**Rijkswaterstaat**  
*Verbreding spoorviaducten A27 Amelisweerd*

Opdrachtgever: Rijkswaterstaat  
Projectnummer opdrachtgever: 31051954  
Project: Verbreding spoorviaducten A27 Amelisweerd  
Projectnummer: INPA110250  
Betreft: Onderzoek naar opheffen blokkade door landhoofden / **aanvullende memo**  
Referentie: INPA110250/RAP/03

3.4 Schetsen variant 7

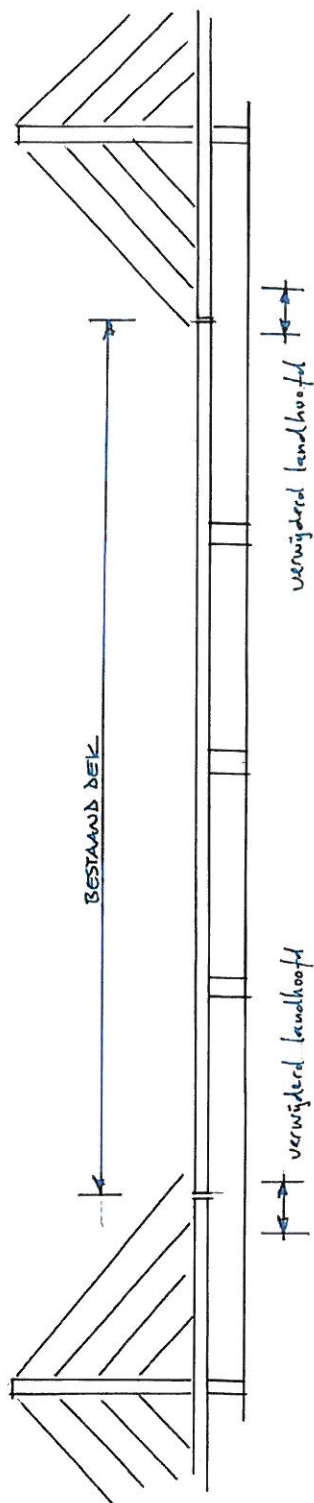
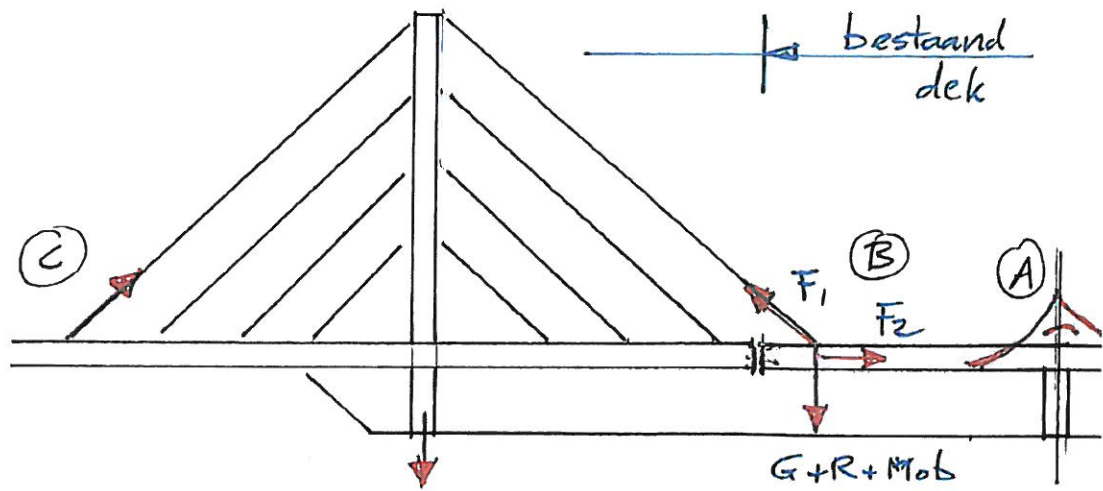
Bij deze variant zijn enkele constructieve kanttekeningen te plaatsen, zie voor de aanduidingen A, B en C de schetsen in par. 3.4.

- De krachtswerking in het bestaande statisch onbepaalde dek wordt beïnvloed. Met name de wijziging van de verticale stijfheid ter plaatse van het te verwijderen landhoofd. De tuiconstructie zal veel slapper reageren waardoor bijvoorbeeld het steunpuntsmoment ter plaatse van het eerst volgende tussensteunpunt toe zal nemen. De locatie is aangegeven met een A.

- Het opnemen van de verticale reactie t.p.v. het te verwijderen landhoofd door de tuien zal leiden tot zeer hoge trekkrachten in de tuien. De hellingshoek van de tuien zal dit versterken. Daarbij komt dat het ontbinden van de krachten zal leiden tot een extra trekkracht in het bestaande dek. Op deze extra trekkracht is het dek, de voorspanning, niet gedimensioneerd. Niet alleen de betondoorsnede, maar ook de krachtswerking ter plaatse van de bevestiging van de tuien is een lastig punt. De tuien introduceren lokaal grote krachten in het betonnen dek.

- Kunstwerk 15 bestaat uit 4 naast elkaar gelegen dekken. Om alle dekken ter plaatse van het te vervallen landhoofd te ondersteunen middels tuien zullen meerder pylonen nodig zijn. Tussen de sporen zal hiervoor geen ruimte zijn. Zelfs het plaatsen van pylonen naast de sporen is een probleem omdat dan door de folieconstructie gefundeerd moet worden. De locatie van het knooppunt is aangegeven met een B.

- De tegenreactie welke geleverd moet worden bij de met een C aangegeven locatie zal een zeer zware constructie vragen. Ook is het horizontaal evenwicht een probleem. Het trekken aan het bestaande dek leidt tot een horizontale kracht in de nieuwe constructie. Wellicht kan stempelen t.p.v. de aansluiting bestaand dek – nieuw dek dit vereenvoudigen.

De ter beschouwing aangeboden variant waarbij de landhoofden vervangen worden door tuiconstructies beoordelen wij als niet realistisch. De gevolgen voor de bestaande constructie zijn dermate groot dat het kunnen handhaven van de bestaande dekken als onmogelijk moet worden beschouwd. Ook het vinden van een locatie voor het plaatsen van de pylonen is problematisch.

#### 4.4 Schetsen variant 8

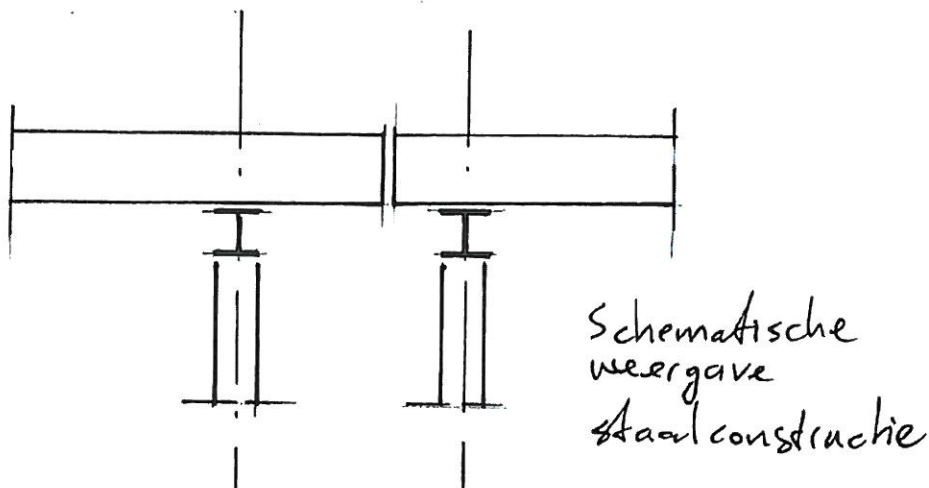
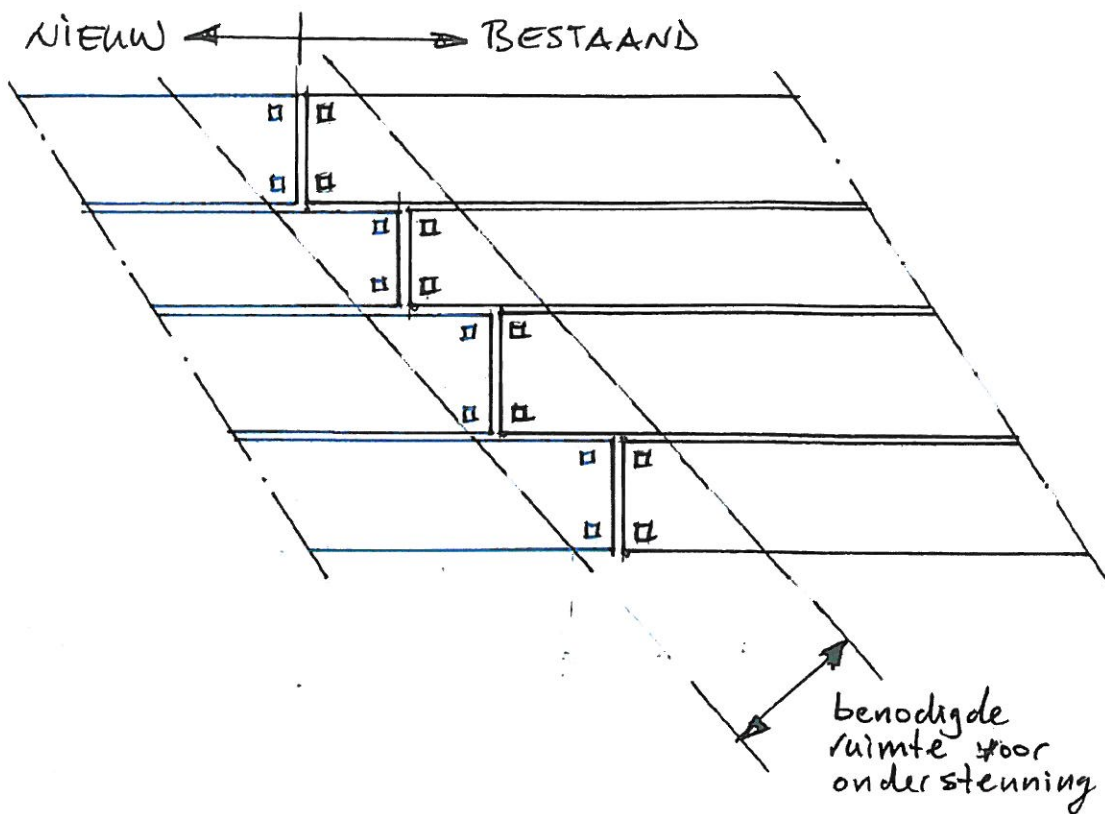
- In deze variant wordt door het wijzigen van de eindopleggingen de bestaande statisch onbepaalde dekconstructie beïnvloed. Dit is een risico op zich.
- Voor zowel de bestaande dekken als de nieuwe dekken zullen ondersteuning middels stalen onderslagbalken gemaakt moeten worden. Voor het bestaande dek zullen er tijdelijke ondersteuning aangebracht moeten worden om het bestaande landhoofd te kunnen verwijderen. Omdat het treinverkeer niet langdurig gehinderd mag worden levert dit een complexe fasering met de nodige risico's op.

- Omdat de bestaande dekken bij kunstwerk 15 een getrapte oplegging hebben (de vier dekken zijn verspringend opgelegd) zal een smalle nieuwe lijnvormige ondersteuning niet volstaan. Er zal een oplegbreedte nodig zijn welke alle vier de dekken over hun oplegbreedte afdekt. Het verschil in oplossing is daarmee niet wezenlijk anders dan de oplossing bij variant 6.

- De nieuwe dekken sluiten ook verspringend aan. Dit betekent dat de onderslagconstructie ook hier een zekere breedte zal moeten hebben. Vanwege de benodigde constructiehoogte van de onderslagbalken is het niet mogelijk dat er verkeer onderdoor rijdt. De winst in doorrijdbreedte zal dus gering zijn.

- Een combinatie van stalen ondersteuning en betonnen ondersteuning voor de statisch onbepaald voorgespannen dekken is constructief minder wenselijk.
- De landhoofden kunnen pas gesloopt worden als er een waterkering is gemaakt. Deze waterkering kan gevormd worden door de onderwaterbetonvloer met verankering. Dit betekent dat er in de uitvoering een fase bij komt.

De ter beschouwing aangeboden variant waarbij de landhoofden vervangen worden door stalen onderslagbalken is constructief mogelijk. Het verspringen van de opleggingen van de bestaande dekken van kunstwerk 15 vraagt opleggingen voor de bestaande en de nieuwe dekken welke een dermate grote breedte beslaan dat het voordeel in grotere doorrijdbreedte t.o.v. variant 6 gering is. De bijkomende risico's welke deze variant met zich mee brengt als: complexere fasering, duurzaamheid staal en invloed op krachtswerking bestaande constructie maken dat deze variant

niet verder onderzocht wordt. In hoofdstuk 5 wordt een variant beschouwd (variant 8a) waarbij binnen de oplossing met de stalen onderslagbalken meer ruimtewinst wordt behaald.

### 5.4 Schetsen variant 8a

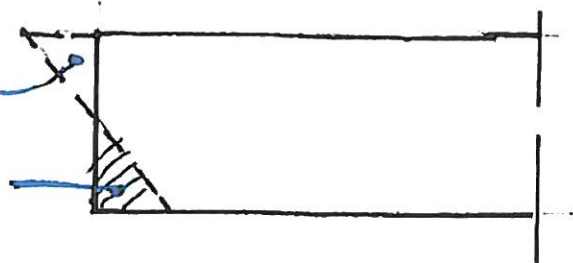
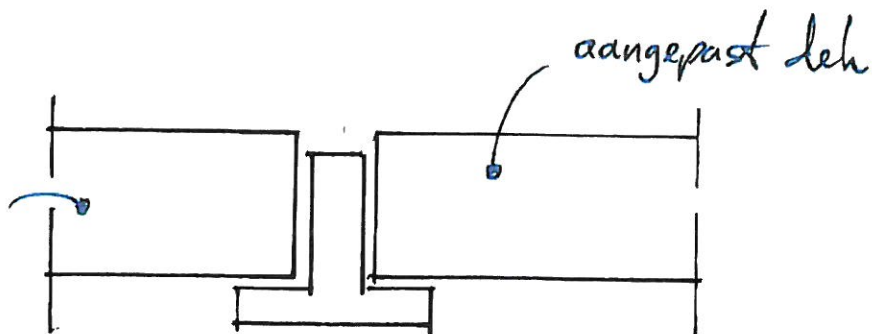
Het afzagen van een hoek van het voorgespannen dek is constructief niet goed. In dat deel zitten de voorspankoppen. De voorspanning zal geïnjecteerd zijn, maar het verwijderen van de kop zal betekenen dat de voorspanning over het eerste stuk na het afzagen zal afnemen. Juist bij de oplegging is dat geen gewenste situatie.

De winst in breedterichting is optimaal. De oplossing heeft constructief echter te grote gevolgen voor de bestaande voorgespannen dekken en wordt daarom niet verder uitgewerkt.
